**Avis délibéré de la mission régionale d'autorité  
environnementale de Bretagne  
sur le projet d'évolution de l'unité de valorisation  
énergétique de Taden (22)**

n° MRAe : 2024-011681

Avis délibéré 2024APB70 du 17 septembre 2024

Figure 6 : Sens des écoulement des eaux souterraines (source : étude d'impact)

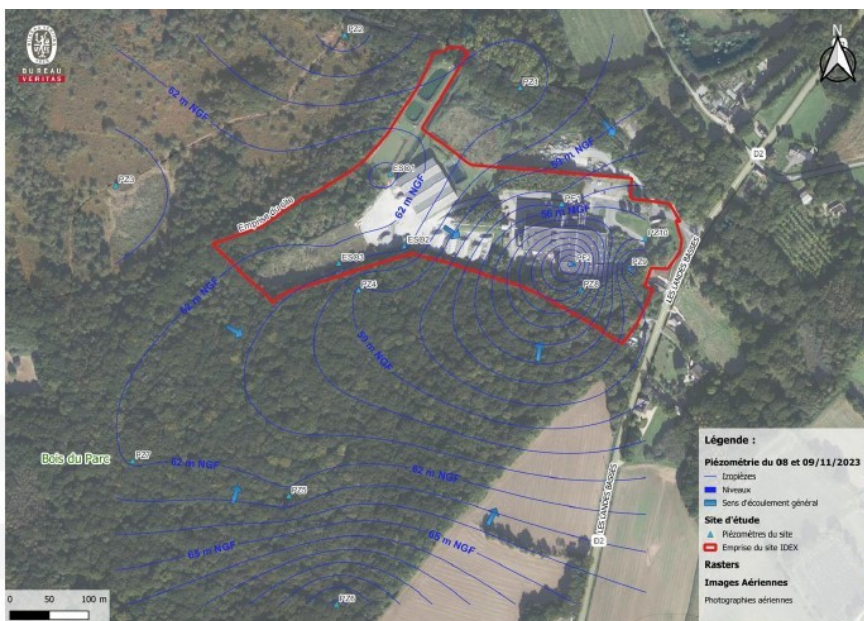
Les caractéristiques de la nappe souterraine, présentées plus haut, semblent indiquer que la fosse d'accueil des déchets constitue un point bas où les eaux souterraines sont les plus proches. **Ce point est à éclaircir pour connaître les effets de l'usine sur les eaux souterraines.**

**L'Ae recommande de compléter l'état initial pour ce qui concerne la gestion des eaux et les rejets atmosphériques.**

Figure 9 : Concentration moyenne en PM 2.5 (source : étude d'impact)

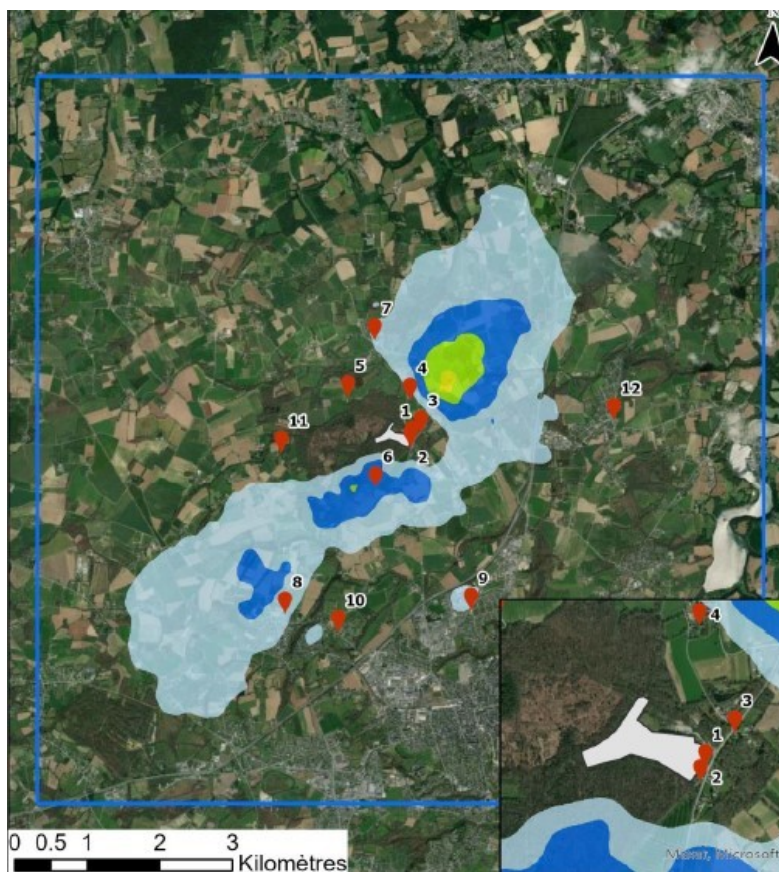
**Les valeurs mesurées ne montrent aucun dépassement à court terme des valeurs pour la protection de la santé, que ce soit dans l'air ou dans les sols.**

Figure 10 : Présence de zones humides sur le site (source : étude d'impact)

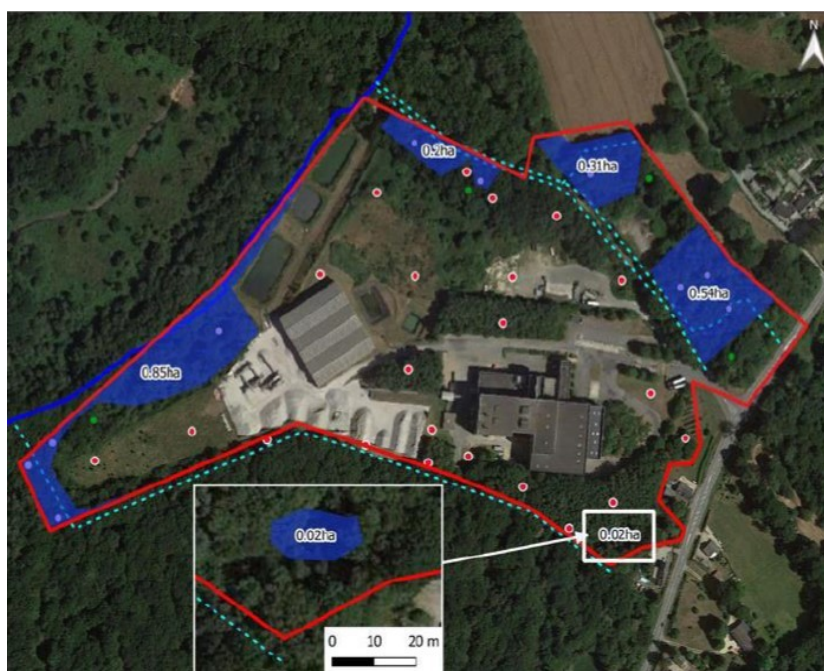
D'après le porteur de projet, aucune zone humide n'est impactée par le projet. Le site est situé à un niveau topographique plus élevé que celui des zones humides, et implanté sur une zone de remblais. Les effets de drainage sont considérés comme nuls. La mise en place d'une gestion et d'un traitement des eaux pluviales sur l'ensemble du site en phase chantier et en phase d'exploitation permet de garantir la non-dégradation des zones humides situées en aval, à l'intérieur et à l'extérieur du site d'étude.

Le projet prévoit de renforcer la surveillance des zones humides avoisinantes, dont la seule zone humide en aval présente sur le site du projet, à l'ouest.

Figure 11 : Schéma des flux de déchets (source : étude d'impact)

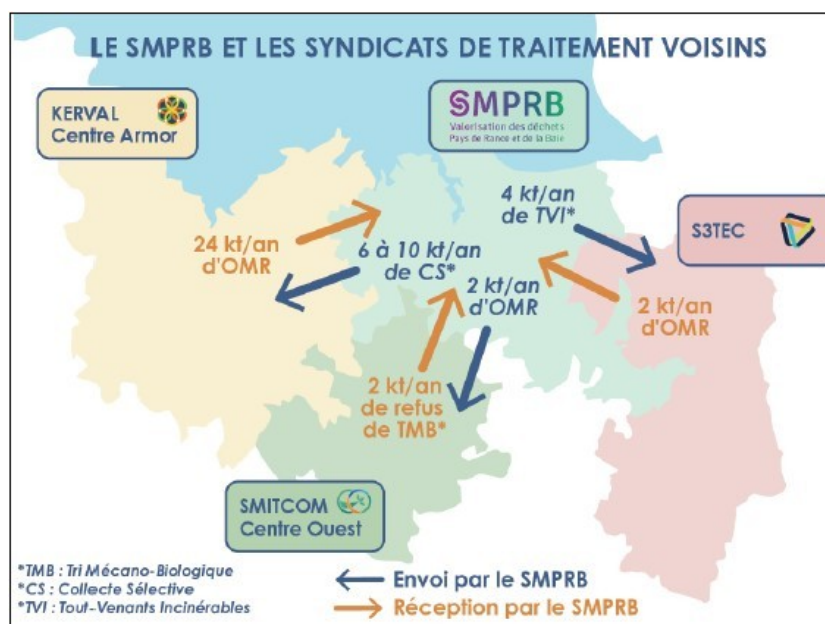
Pour tenir les engagements de la convention de coopération intersyndicale, l'objectif du projet d'évolution de l'UVE est d'avoir la capacité d'accueillir au 1er juin 2027 (cf. figure 11 ci-dessous) :

- **préciser les modalités de gestion des déchets exportés vers d'autres installations pendant les quatre mois d'arrêt de l'unité (phase travaux) ;**
- **faire apparaître les flux de déchets des autres territoires concernés par le projet, et justifier ce choix du point de vue environnemental ;**
- **envisager d'autres débouchés pour les mâchefers de manière à s'assurer que les filières choisies soient pérennes ;**
- **affiner le bilan carbone à l'aide de projection sur la récupération d'énergie des autres sites d'élimination de déchets dans le scénario de référence et indiquer si des moyens de diminuer les émissions ont été recherchés, par exemple en matière de transport.**
